Zadavatel:  
**Dopravní podnik Ostrava a.s.**  
se sídlem: Poděbradova 494/2, Moravská Ostrava, 702 00 Ostrava  
IČO: 61974757

Název veřejné zakázky:  
**„ Sada sloupových zvedáků “**  
ev. č. NR-04-18-PŘ-Ko,  
zadávané formou zakázky malého rozsahu pro sektorového zadavatele

### VYSVĚTLENÍ ZADÁVACÍ DOKUMENTACE

*Obr. č. 1 Příloha k žádosti dodavatele o vysvětlení zadávací dokumentace č. 3*

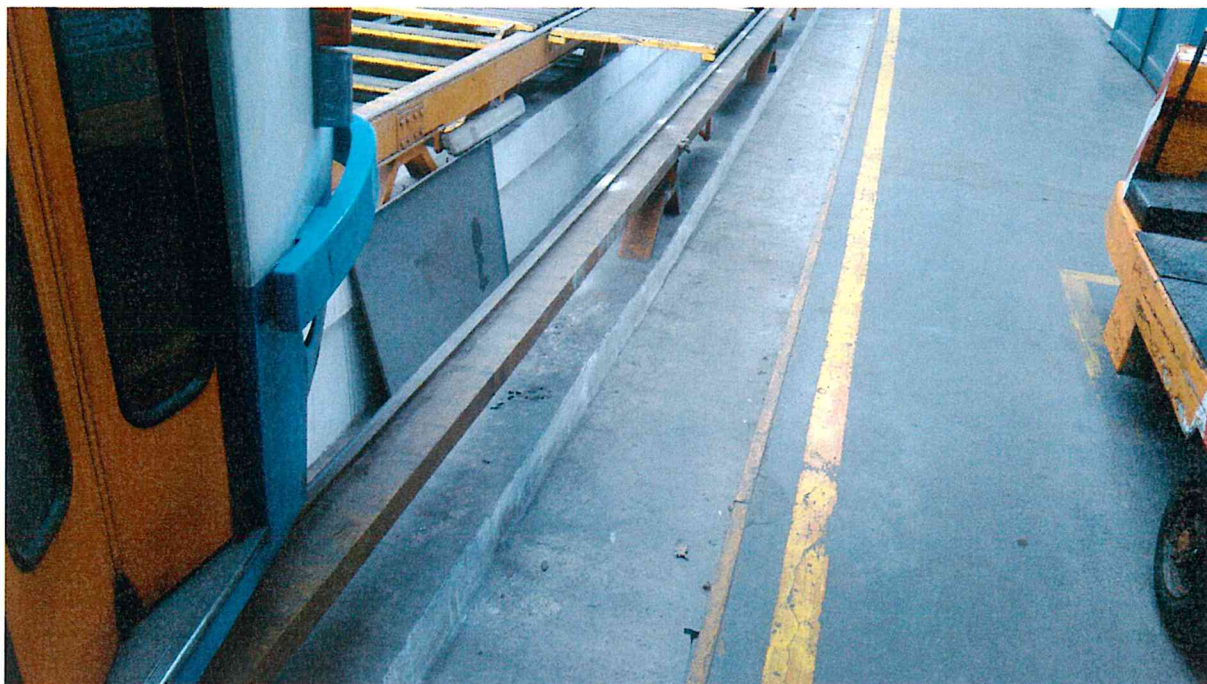
- o zaslání technické dokumentace elektrických (rozměry), které se budou zdvíhat, protože každý typ má jiné uchytačivé body na zdvíhání, aby se dali vyšpecifikovat pětky na konkrétné typy
- o zaslání detailní projektové dokumentace haly respektive kanálu, kde se budou elektrické dvíhat, protože v příloze zveřejněná orientační není dostatečná na špecifikování Vašich požadavků
- ako bude vedené koľajisko? (na zemi, alebo vyvýšené) vid' foto v prílohe
-

Zadavatel má za to, že veškeré potřebné rozměry jsou zveřejněny v jednotlivých přílohách zadávací dokumentace.

Pro lepší představu způsobu vedení kolejiště zadavatel připojuje fotodokumentaci – viz níže.
